ステンレス軸受箱寸法・呼び番号変更について

ピロー形ユニット
ステンレスシリーズ

角フランジ形ユニット
ステンレスシリーズ

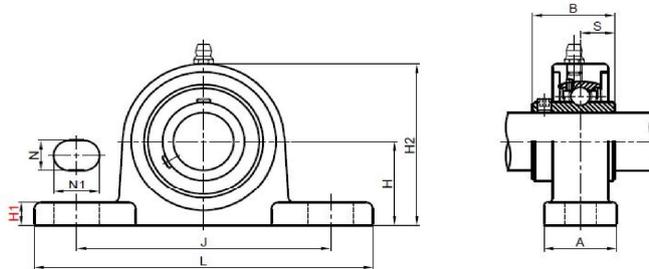
軸径 (mm)	ユニットの 呼び番号	従来寸法 (mm)
		H1
30	MUCP206VN,Y	10
35	MUCP207VN,Y	10
40	MUCP208VN,Y	10

ユニットの 呼び番号	新寸法 (mm)	重量 増減 (kg)
	H1	
MUCP206VN,Z	11	+0.03
MUCP207VN,Z	11	+0.03
MUCP208VN,Z	11	+0.08

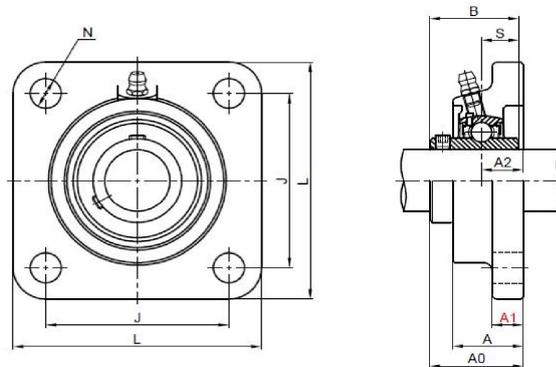
軸径 (mm)	ユニットの 呼び番号	従来寸法 (mm)
		A1
30	MUCF206VN,Y	12.5
35	MUCF207VN,Y	10.5
40	MUCF208VN,Y	11

ユニットの 呼び番号	新寸法 (mm)	重量 増減 (kg)
	A1	
MUCF206VN,Z	12	-0.02
MUCF207VN,Z	12	+0.08
MUCF208VN,Z	13	+0.14
